INFORMACJA

dla Wykonawców nr 5

Dotyczy: Postępowania o udzielenie zamówienia publicznego na „Budowa przydomowych oczyszczalni ścieków na terenie Gminy Nowy Korczyn”

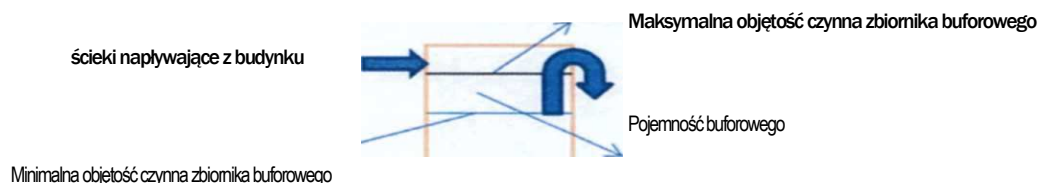
W odpowiedzi na wyjaśnienie wątpliwości zapisów SIWZ, jednego z oferentów. Zamawiający odpowiedział: „Nazwa zbiornik buforowy w żadnym wypadku nie sugeruje, że ścieki ze zbiornika wstępnego/buforowego będą w sposób automatyczny przy pomocy pompy mamutowej zaworu elektromagnetycznego i sterowania mikroprocesorowego porcjowane do komory biologicznej/tlenowej. Zbiornik buforowy sam w sobie jest rozwiązaniem technologicznym powodującym, że na komorę biologii trafiają ścieki zmieszane, a poza tym komora wstępna/buforowa likwiduje nierównomierność dobową napływu ścieków z instalacji budynku. I takie rozwiązanie technologiczne będzie wymagane zgodnie z opisem przedmiotu zamówienia zawartym w SIWZ.” Odpowiedź taka, jest całkowicie nie zgodna z rzeczywistością i wprowadza oferentów w błąd.

Każdy , bez wyjątku , zbiornik buforowy, posiada t.z.w. pojemność buforową.

Pojemność buforowa, jest to różnica, pomiędzy maksymalną pojemnością czynną zbiornika buforowego, a minimalną pojemnością czynną zbiornika buforowego.

Ścieki ze zbiornika buforowego muszą być okresowo/cyklicznie odpompowywane do komory biologii, żeby zrobić miejsce dla nierównomiernie napływających w ciągu doby , ścieków z budynku. Pojemność buforowa dla zbiornika o pojemności 1m³ może wynosić n.p. 0,3m³.

Tylko taką komorę wstępną możemy nazwać komorą buforową i tylko taka technologicznie komora, likwiduje nierównomierność dobową napływu ścieków z instalacji budynku. Efektu tego nie można uzyskać bez zastosowania pompy mechanicznej lub powietrznej, z niezbędną w tym przypadku automatyką.

Wnosimy o ostateczne wyjaśnienie tej kwestii czy zbiornik wstępny ma być buforowy , czy nie ?

Odp. Sposób zadania pytania oraz załączony schemat zawiera nieuprawnioną sugestię oraz nadinterpretację pojęcie „zbiornik buforowy”.

Każdy bez wyjątku zbiornik wstępny pełni rolę „bufora”, powodującego że do strefy biologicznej (tlenowej) oczyszczalni trafiają ścieki wstępnie zmieszane, po oddzieleniu części stałych sedimentujących na dno tegoż zbiornika. Ponadto „bufor” ten, jako że posiada określoną objętość, stanowi ochronę przed przeciążeniami hydraulicznymi, którym podlega POŚ oraz wyrównuje nierównomierności godzinowe dopływu ścieków do oczyszczalni z instalacji budynku. W taki sposób należy rozumieć pojęcie „zbiornik buforowy”.
